島根原子力発電所 2号炉

竜巻影響評価について

(コメント回答)

令和元年 6月
中国電力株式会社

基準竜巒・設計竜巒の設定に係る基本フロー

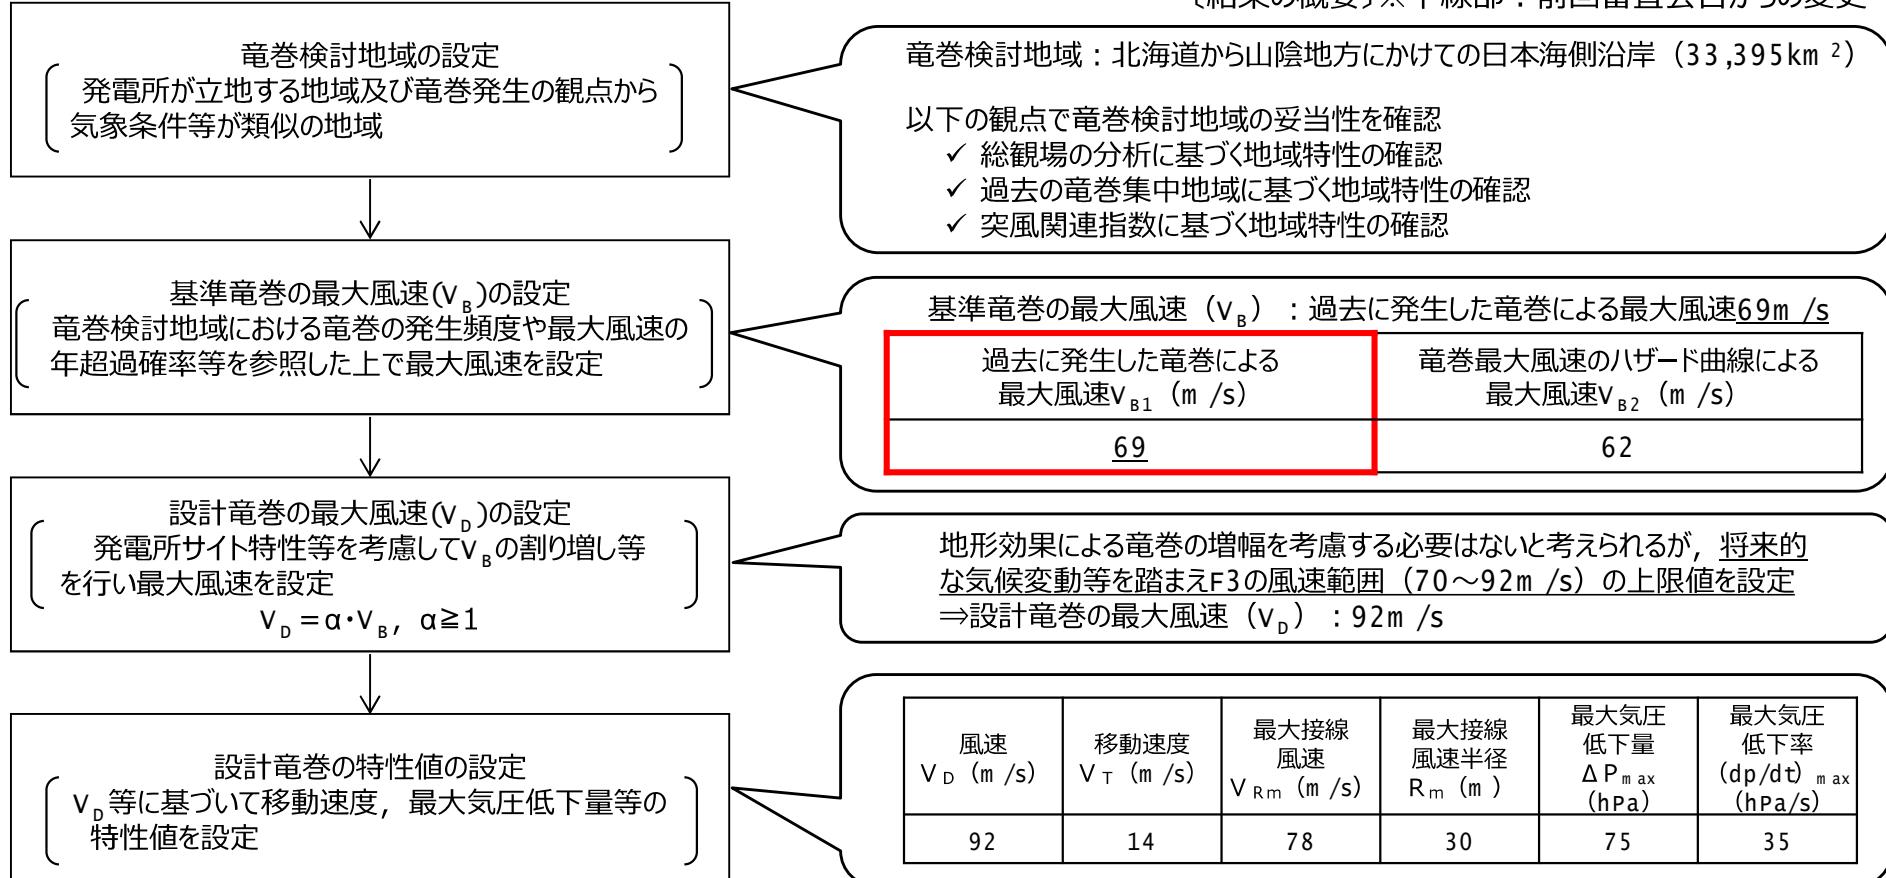
V_{B1} の設定に関する設計の考え方について改めて説明すること。

ガイドに記載のフローに従い、 V_B 及び V_D の設定に関する考え方を見直した

[結果の概要]※下線部：前回審査会合からの変更

地上高さと風速（ドップラー速度）分布 (Kosibaら, 2013)

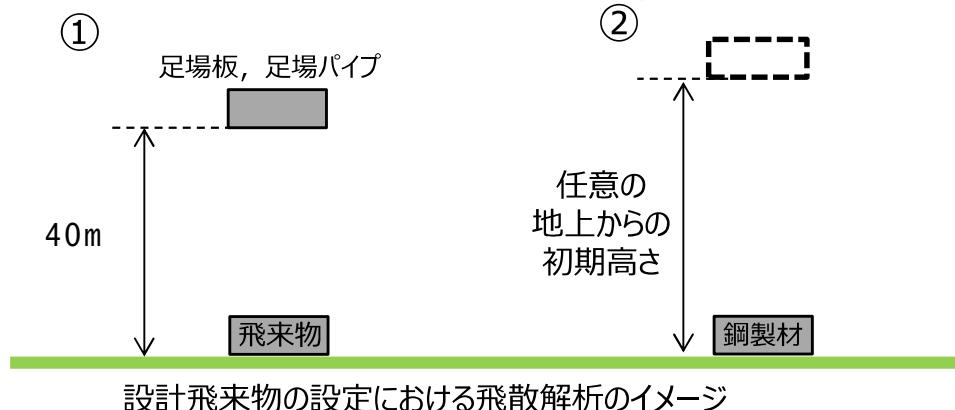
竜巻の地上付近の風速特性は不確定であることが報告されていることを踏まえ、フジタモデルにおける地上付近の風速が遅いことに対する保守性をどのように担保するのか説明すること。

- 竜巻の地表面付近の風速分布に関する研究として、Kosibaらは地上高さ約5mにおける風速は地上高さ約40mに比べて約25%大きな値が観測されたことを報告している。ただし、地上から高さ3m程度は観測していないこと等を踏まえて、本研究の結論としては、「地表面付近の竜巻特性として一般化することには更なる観察が必要である」としている。
- 現状ではフジタモデルの風速分布に直接関連付けられるものではないが、地表面付近の風速場の不確定性を踏まえて保守性を確保することとする。

- ・地上から高さ3m（アンテナ高さ）以下では観測できていない
- ・レーダによるドップラー速度は飛来物体の反射から得られる瞬間計測値であるため、竜巻風速の3秒平均速度との対応は不明（例えばF3の竜巻風速は5秒平均風速を用いている）
- ・一つの竜巻の観測から得られた風速分布であり、地表面付近の竜巻特性として一般化するには更なる観察が必要

目詰まり、閉塞、噛込みに対する影響評価施設

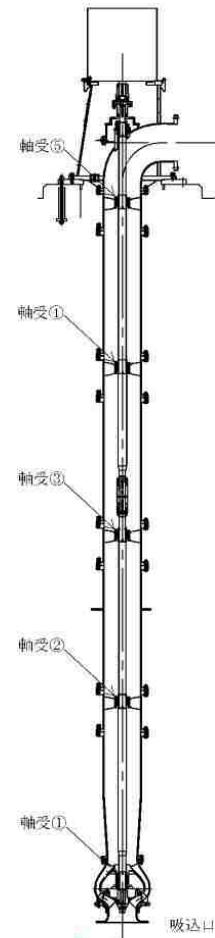
砂利等の極小飛来物について、衝突荷重に対する影響以外に、砂等の粒子状の飛来物による目詰まり、閉塞及び噛込みなど、防護ネットを通過する極小飛来物が設備影響を与えないことを説明すること。

砂等の粒子状の極小飛来物による目詰まり、閉塞及び噛込みの影響を受ける可能性がある施設として、軸受け等の狭隘部を有する屋外施設、水循環系や換気系の流路を有する屋外施設・外気との接続がある施設・屋外にある外部事象防護対象施設の付属施設について評価を実施し、影響が無いことを確認した。

飛来物発生防止対策エリアの設定に用いた想定飛来物の飛散解析結果

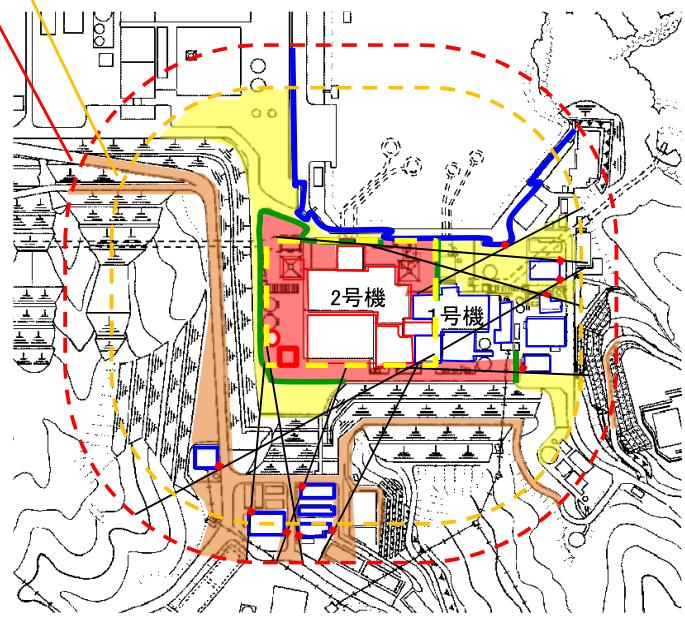
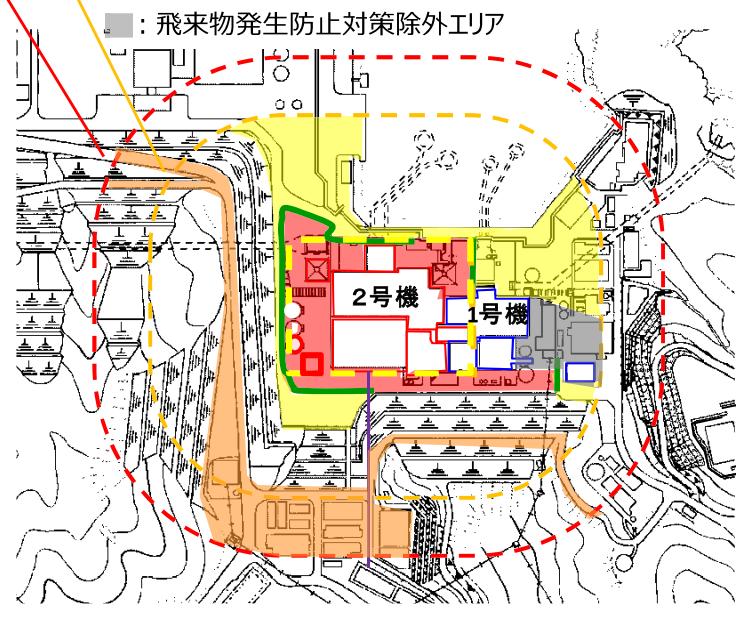
設計風速を92m/sと設定することに対し、飛来物の設計で100m/sの風速を使用するとする考え方を整理して説明すること。

従来は、設計竜巻の最大風速 $V_D = 92 \text{ m/s}$ に対し、飛散解析に用いる風速は V_D を切り上げた100m/sを用いていたが、竜巻影響評価に一貫性を持たせ、飛散解析に用いる風速も92m/sを用いることとした。

- 飛来物発生防止対策エリアの設定に用いた想定飛来物※を小型自動二輪車から乗用車へ変更

資機材・車両のうち飛散距離が最大となる乗用車から、資機材・車両の飛来物発生防止対策エリアを設定する。

障害物となる建物の構内配置

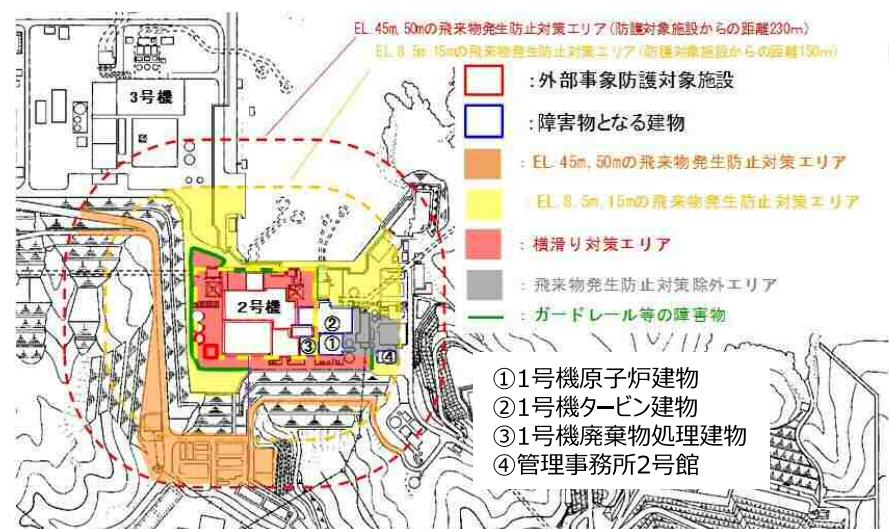
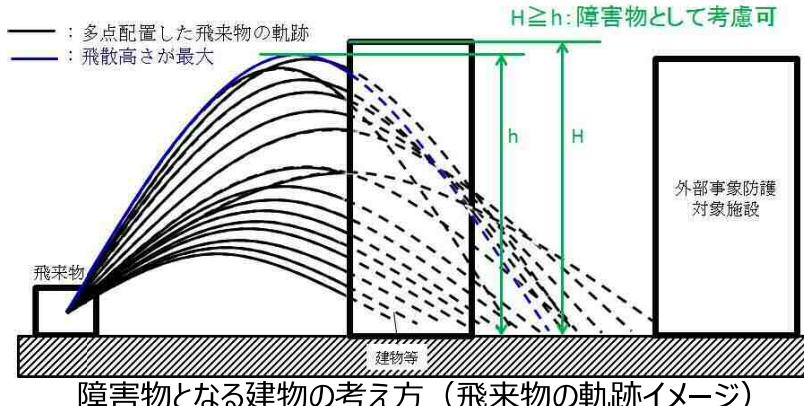
飛来物の初期高さ、障害物となり得る建物の高さ、想定される飛来物の軌跡等、必要な情報を整理した上で、飛来物発生防止対策エリアから、障害物となり得る建物等を考慮して一部の範囲を除外するとする考え方について説明すること。

TONBOSによる飛散解析（92m/s）の結果、島根原子力発電所構内で確認された資機材・車両のうち最も飛散高さが高くなるのは「乗用車」の8mとなる。

外部事象防護対象施設と飛来物となり得る物体の間の建物高さが8m以上である以下の建物を障害物として考慮する。

設計飛来物の設定フロー

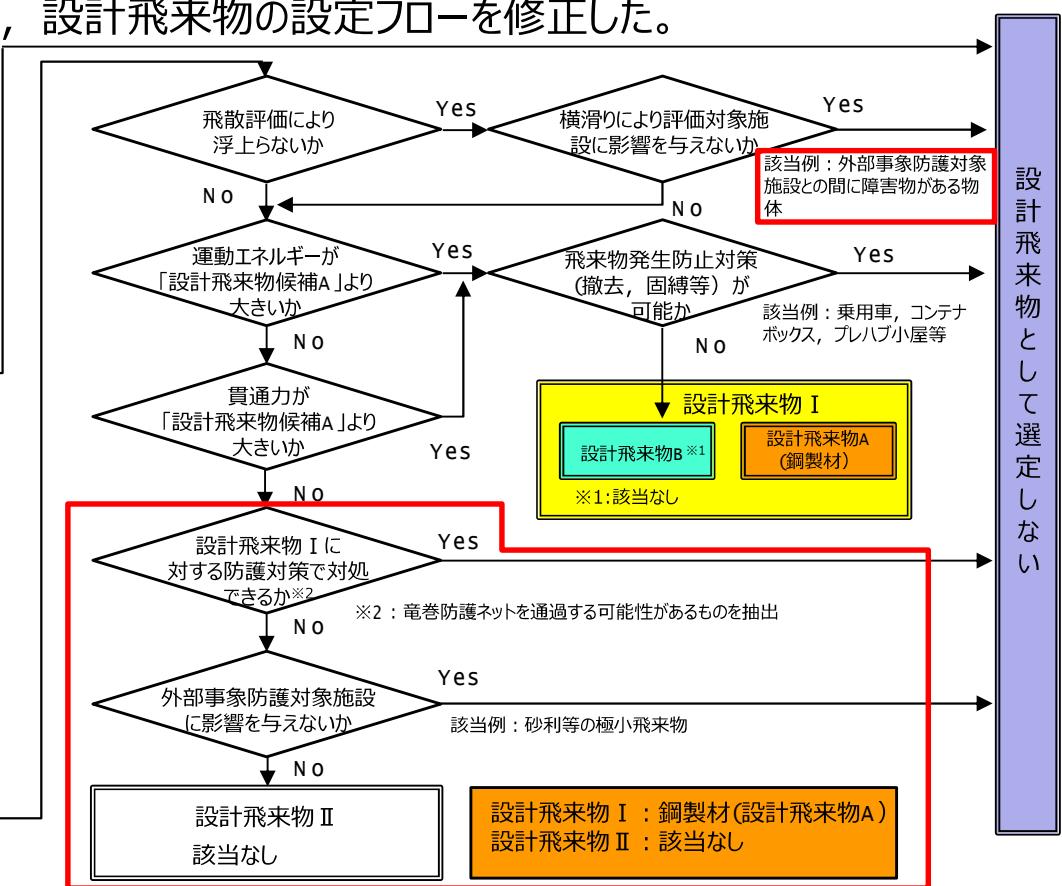
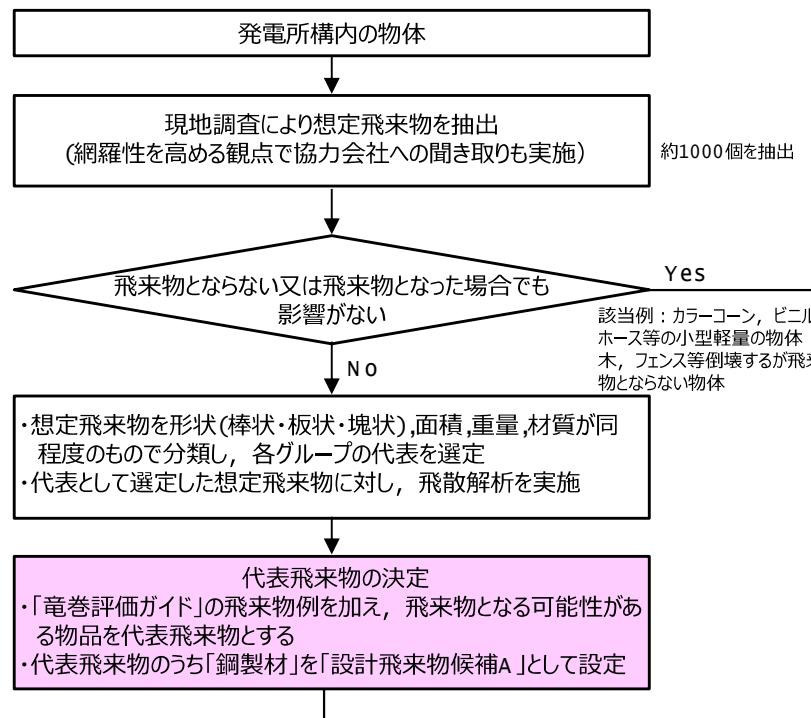
障害物を考慮すること等で、一部の物体を設計飛来物の対象外としているが、設計飛来物の選定フローから読み取れないため、フローを再精査すること。

横滑りの影響を確認する際に障害物の有無を考慮していること、竜巻防護ネットで防護できない極小飛来物を設計飛来物から除外していることが分かるように、設計飛来物の設定フローを修正した。
